Keuringsverslag van een elektrische laagspanning- en zeer lage spanningsinstallatie

NIET CONFORM

Straatnaam Weiveld
Huisnummer 21
Busnummer
Postcode 9255
Gemeente BUGGENHOUT
Land België

Controlebezoek van een huishoudelijke installatie volgens (KB 08/09/2019) - AREI Boek 1- 6.5. en 4.2.4.3.

Afbeelding schakel- en verdeelbord:

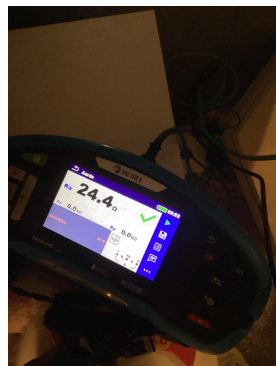
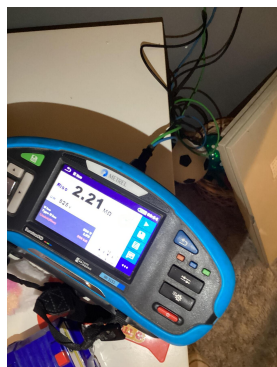
- 11.01 Eéndraadschema van de installatie is te voorzien en/of te vervolledigen. (Boek 1 Afdeling 2.12 - 2.13 en 3.1.2 en 9.1.2)
 - 11.02 Situatieschema van de installatie is te voorzien en/of te vervolledigen. (Boek 1 Afdeling 2.12 - 2.13 en 3.1.2 en 9.1.2)

- 12.03 Eén of meerdere differentieelstroombeschermingsinrichtingen werken niet met testknop en/of stroominjectie. (Boek 1 Onderafdeling 6.5.7.2)
 - 14.04 De beschermingsgeleiders zijn niet verdeeld over de ganse installatie. (Boek 1 Onderafdeling 5.3.5.3.G. en 5.4.3.1.)

- 15.13 De nominale spanning dient duidelijk vermeld te worden op een oordeelkundig gekozen plaats. (Boek 1 Onderafdeling 3.1.3.3.)
 - 16.03 De nominale stroomsterkte van de algemene en/of bijkomende differentieelschakelaar dient aangepast te zijn aan de overstroombeveiliging. (Boek 1 Afdeling 4.4.1.)

- 19.02 Schakelaar, contactdoos of aftakdoos herschikken en opnieuw bevestigen. (Boek 1 Onderafdeling 1.4.1.3.)
 - 19.13 Toestellen zonder bodem moeten bevestigd worden op aangepaste montageplaten. (Boek 1 Afdeling 5.1.4. en 5.3.5.2. en 5.3.5.4.)
